品番	TKY01303J	品名	台付シングル混合水栓	1 / 3
----	-----------	----	------------	-------

<b>金具補修品注意情報</b>		C_0021
件名	<b>ホース補修部品交換時の注意情報</b>	
対象製品	TKS05305J、TKS05305JV3、TKS05305Z、TKS05305ZV3、TKS05306J、TKS05306Z、TKS05308J、TKS05308JV2、TKS05308JV4、TKS05308Z、TKS05308ZV4、TKY01303J、TKY01303Z

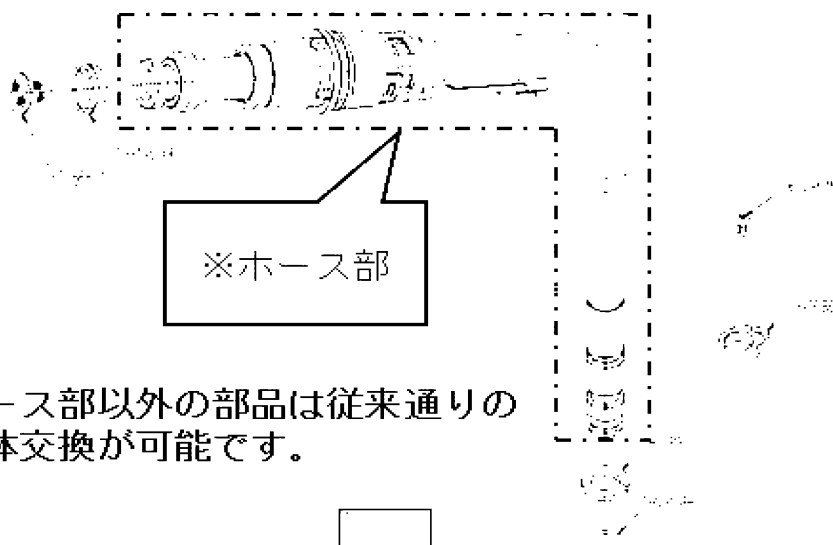
ご使用の製品におきましては、部品供給リスク回避の為の仕様変更により補修部品に互換性がなくなっています。

ホース部以外の部品は従来通りの単体交換が可能です。

※ホース部を交換される場合は下表をご確認頂きホース部及び本体部一式で交換してください。

分解図表示品番	補修 (交換) 品番
THC80A	} TH5A0108
THC80B	} TH5A0109
THC80C・THC80D	} TH5A0110
